Prot. 1529-17.PAUR.A

OGGETTO: VIA/PAUR impianto di produzione di energia elettrica da fonte eolica costituito 4 aerogeneratori della potenza di 7,2 MW ciascuno, per una potenza di 28,8 MW, integrato con un sistema di accumulo con batterie agli ioni da 41,6 MW, per una potenza complessiva in immissione di 70,4 MW da installare nel comune di San Donaci (BR) alla località “Contrada Valletta”, con opere di connessione alla rete di trasmissione nazionale ricadenti nel comune di Cellino San Marco in località “Le Arene”.

Soggetto proponente: **Repower Renewable S.p.A.**

Vs. nota prot. n. 9738 del 21 marzo 2024

Figura 1: stralcio dell'elaborato 1529-PD_A_4.4_TAV_r00 che evidenzia le sezioni tipo di scavo del cavidotto lungo le strade provinciali e la modalità di riempimento delle trincee di scavo.

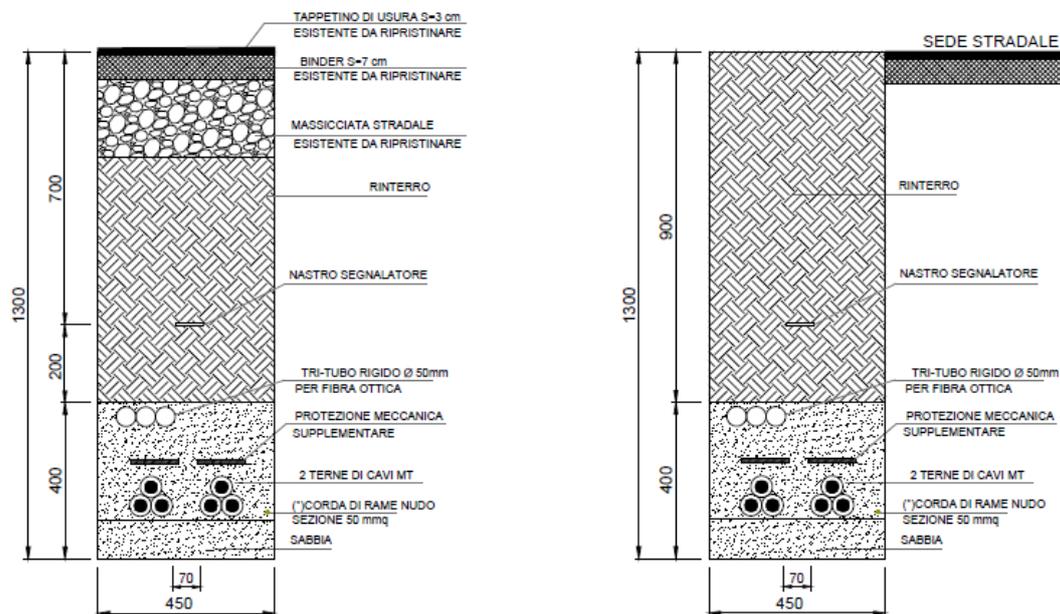
Rispetto agli **ATTRAVERSAMENTI LONGITUDINALI E TRASVERSALI** si rappresenta che l’elaborato “1529-PD_A_1.5_TAV_r00_Inquadramento rispetto alle infrastrutture esistenti” da evidenza della posa del cavidotto lungo le strade esistenti.

Dall’elaborato si evincono le interferenze del cavidotto con le strade provinciali: il cavidotto è posato lungo la SP 75 per circa 2 km e lungo la SP365 per circa 370 m. Inoltre, attraversa in un punto la SP 79.

Gli elaborati 1529-PD_A_3.4.1_TAV_r00 e 1529-PD_A_3.4.2_TAV_r00 riportano l’inquadramento del layout di impianto su catastale con indicazione dei cambi di sezione del cavidotto, mentre l’elaborato 1529-PD_A_4.4_TAV_r00 evidenzia le terne di cavo per ogni tipo di sezione di scavo e la loro ubicazione. Dai suddetti elaborati si rileva che:

- lungo la SP75 la posa del cavidotto avverrà in banchina
- lungo la SP 365 la posa del cavidotto avverrà sotto strada
- l’attraversamento trasversale della strada provinciale SP79 avverrà con tecnologia TOC.

L’immagine a seguire mostra la sezione del cavidotto lungo la SP 365 a sinistra e la sezione del cavidotto lungo la SP 75 a destra.

Per quanto riguarda i **RIPRISTINI**, l'elaborato 1529-PD_A_4.4_TAV_r00 dà evidenza anche delle modalità di ripristino degli scavi relativi alla posa del cavidotto nei diversi tratti (stralcio di cui alla figura 1).
